# 改善箇所説明図

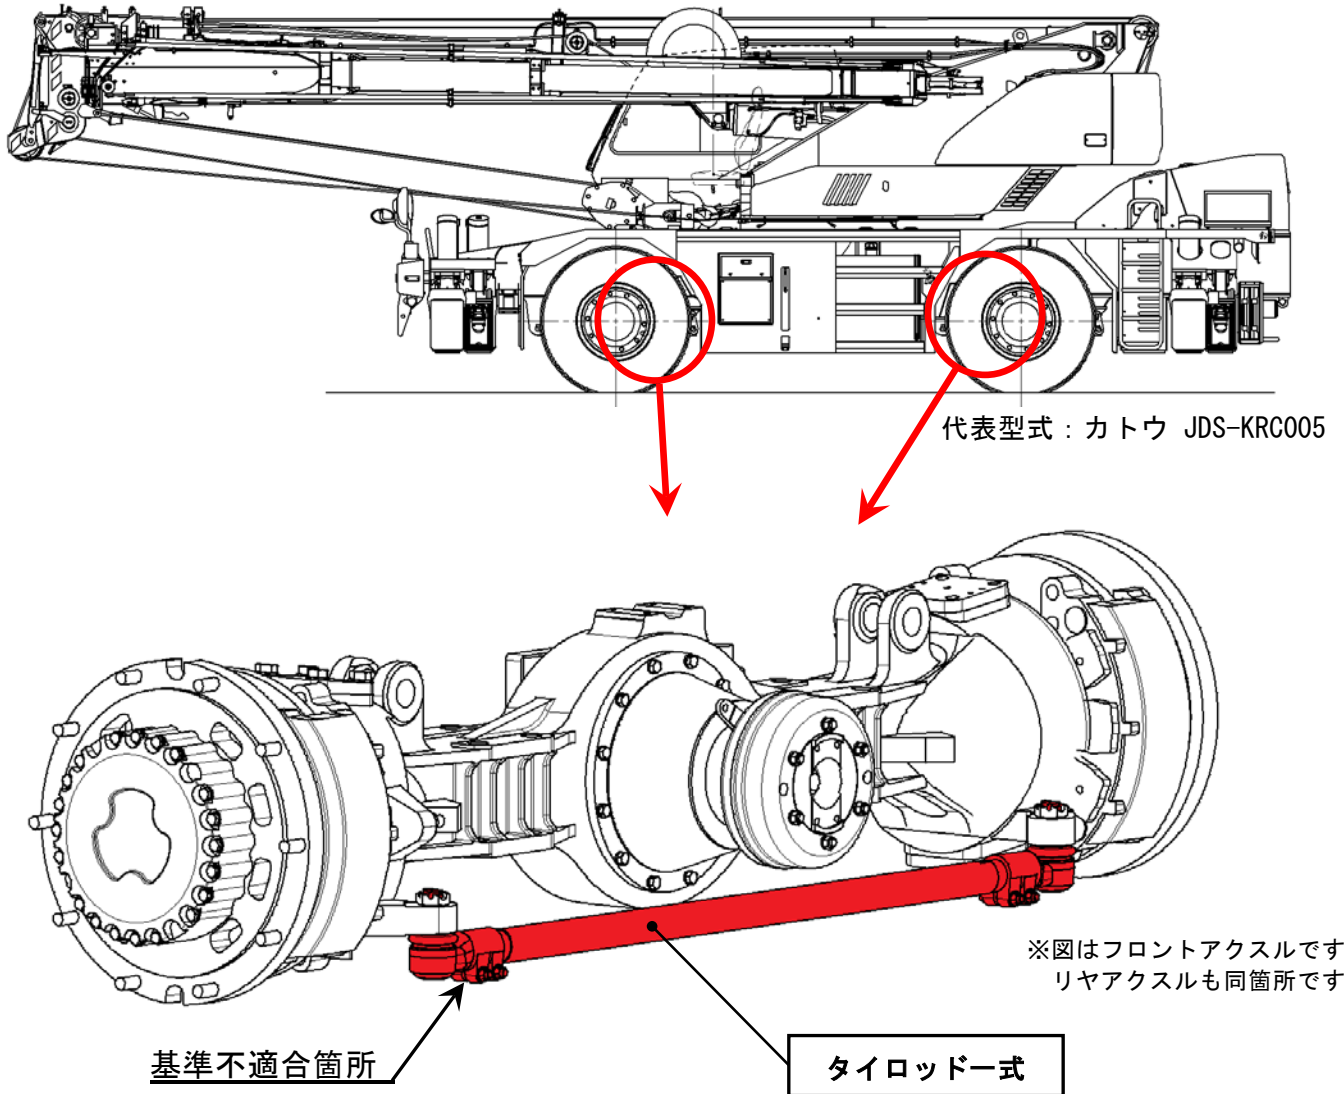
ホイール・クレーンのかじ取り装置において、タイロッドエンドのクランプボルトの締め付けトルクが不適切なため、締め付け力が低下するものがある。そのため、タイロッドエンド部のねじ部にガタが生じ、そのままの状態で使用を続けると、タイロッドエンド部のネジ山が損傷して、最悪の場合、タイロッドエンド部からタイロッドが抜けて操舵不能になるおそれがある。

全車両、タイロッド一式を対策品に交換する。なお、対策品の準備に時間を要することから点検を実施し、緊急度の高い車両を優先して交換する。

注：□ は、交換部品を示します。
